Detailzusammenstellung der Analyse der Bauleitung zur Endkostenprognose

2. Nachweis Mehr- und Minderkosten

Zustand Schieber in Schieberschächten

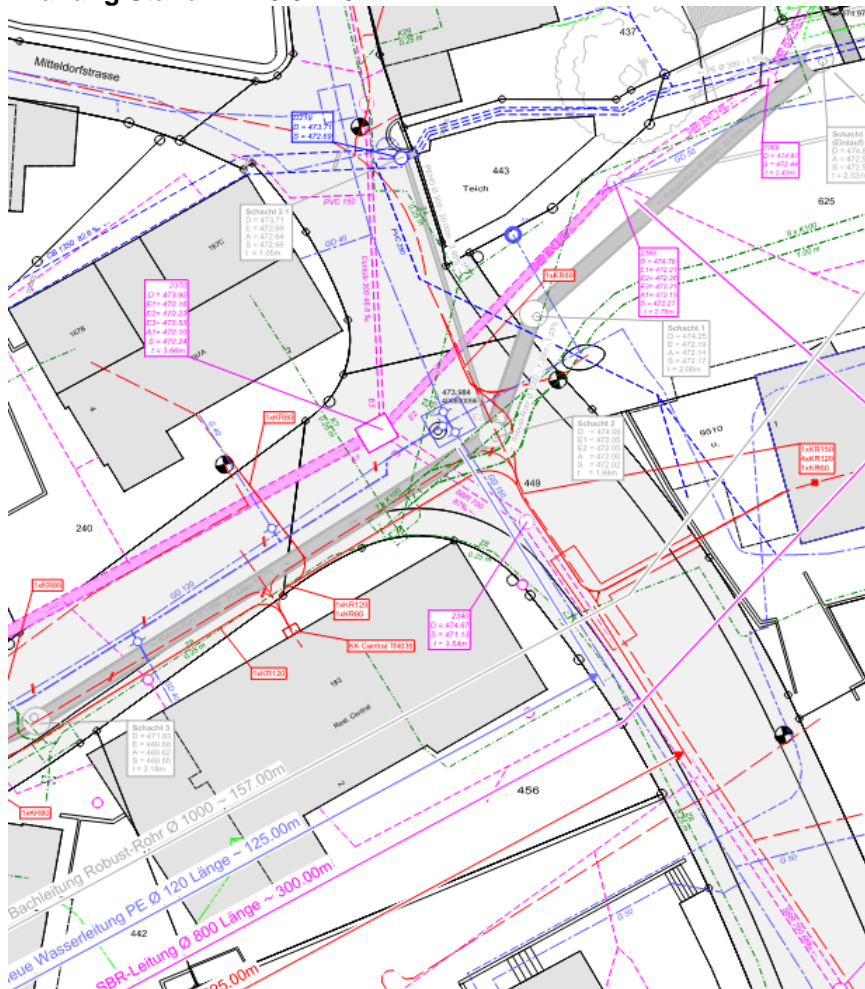
Im Zuge der Ausführungsplanung, nach Offerteingabe des Unternehmers wurde festgestellt, dass die Schieber in den Schieberschächten im Bereich Chilerain, Kreuzung Oberdorfstrasse-Zentrumstrasse und Oberdorfstrasse in einem sehr schlechten Zustand sind. (vgl. Fotos im Anhang) Es muss auch angenommen werden, dass die Wasserleitung zumindest Teilweise in einem schlechten Zustand ist und die querenden Bauarbeiten an der neuen Bachleitung Schwettibach nicht überdauern würden. Entsprechend wurden nun Leitungsabschnitte, deren Ersatz erst im Zuge des Folgeprojekt Oberdorfstrasse vorgesehen waren mit in dieses Projekt (Zentrumstrasse) mit aufgenommen. Die grössere Differenz der Kosten ist neben den Mehrlängen an Wasserleitung auch auf die zahlreichen zusätzlichen Formteile (vor Allem Schieber) zurückzuführen, die erheblich teurer sind als gewöhnlich Leitungsabschnitte. Ausserdem ist man beim damaligen Kostenvoranschlag davon ausgegangen, dass PE-Rohre verwendet werden können. Aufgrund des schlechten (lehmigen) Untergrundes und der Lage in der Fahrbahn der Zentrumstrasse hat sich in der weiterführenden Planung herausgestellt, dass die Verwendung von Gussrohren notwendig ist.
